<u>Äußerungen der Behörden und sonstigen Träger öffentlicher</u> Belange

B 1: Bezirksregierung Düsseldorf vom 08.01. und 14.05.2012

Aufstellung Bebauungsplan Nr. 211/I "Wiesdorf-westlich Edith-Weyde-Straße"

Anlagen Bebauungsplanentwurf Katasterpläne Bestandspläne

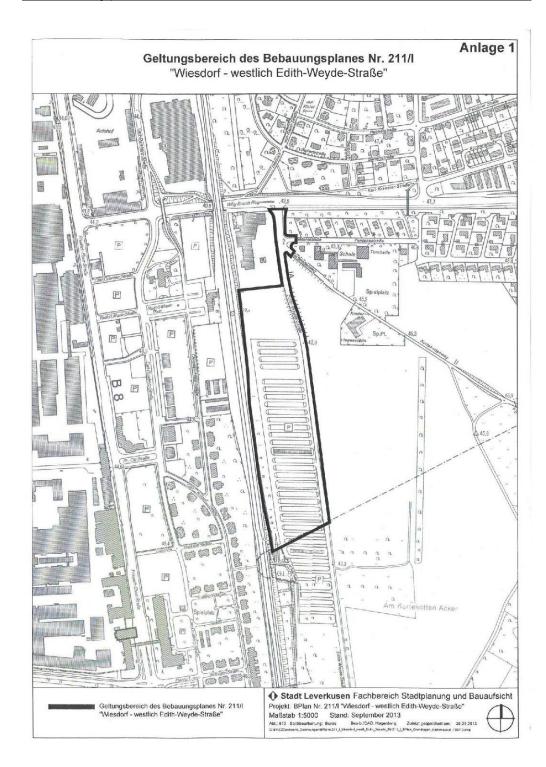
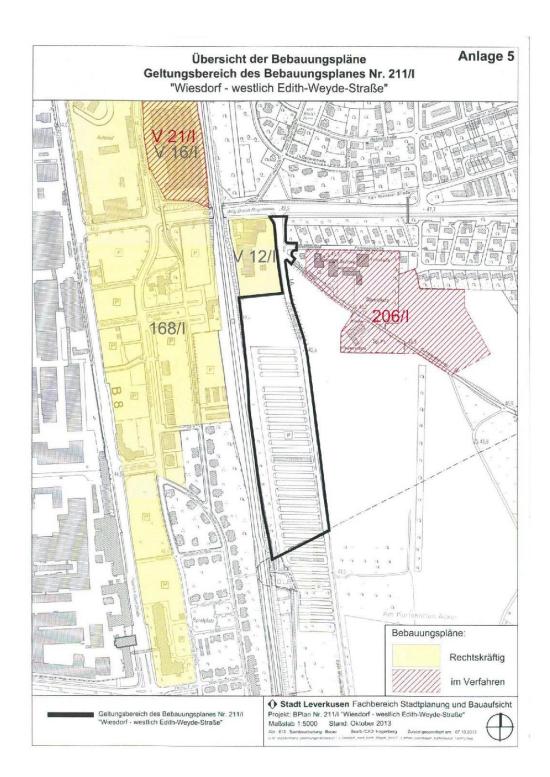
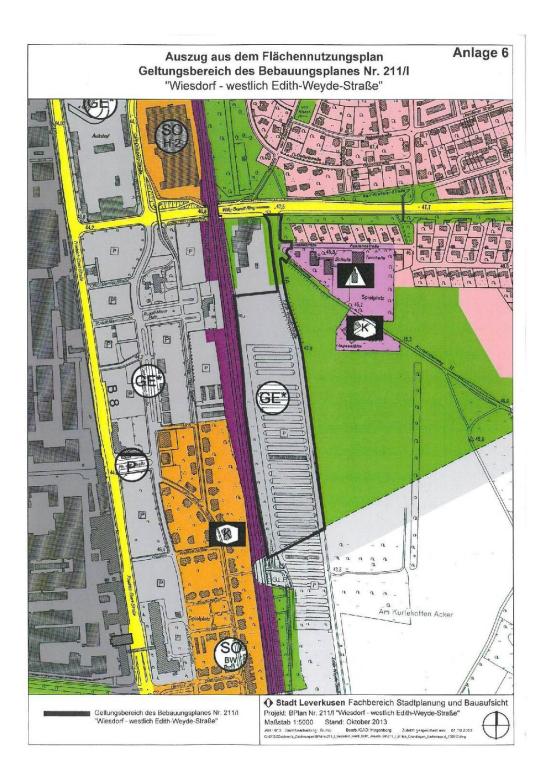
1.) In den Bebauungsplanvorentwurf Nr. 211/II "Wiesdorf – westlich Edith-Weyde-Straße" und in die Städtebauliche Strukturskizze haben wir die Trassenführungen der eingangs aufgeführten und näher bezeichneten Versorgungsanlagen (Gemeinschaftsleitung Nr. 2/19 der Open Grid Europe GmbH und Thyssengas GmbH, Kabelschutzrohranlage mit LWL der GasLINE GmbH sowie Ferngasleitung Nr. 200 der Nordrheinischen Erdgastransportgesellschaft mbH (NETG mbh)) graphisch übernommen und Leitungskenndaten hinzugeschrieben.

Zu Ihrer Information erhalten Sie die Kataster- und Bestandspläne der Versorgungsanlagen für die betroffenen Leitungsabschnitte. Die Höhenangaben in den Längenschnitten beziehen sich auf den Verlegungszeitpunkt. Zwischenzeitliche Niveauänderungen wurden nicht nachgetragen.

- 3.) Zusätzlich bitten wir die Versorgungsanlage Nr. 200 der NETG mbH, die entlang des Kurtekottenweges verläuft und die Edith-Weyde-Straße kreuzt, anhand der beiliegenden Planunterlagen in die Planzeichnungen zu übernehmen und in der Begründung aufzuführen.

Die bereitgestellten Bestandspläne zu den Versorgungsleitungen werden zur Kenntnis genommen und werden im Rahmen der Ausbauplanung berücksichtigt.

Eine Übernahme der in dem Kurtekottenweg vorhandenen und die Edith-Weyde-Straße kreuzenden Versorgungsleitung in den Bebauungsplan ist nicht erforderlich, da diese Verkehrsflächen als öffentliche Verkehrsflächen festgesetzt sind. Damit sind die dort liegenden Verund Entsorgungsleitungen planungsrechtlich ausreichend gesichert.
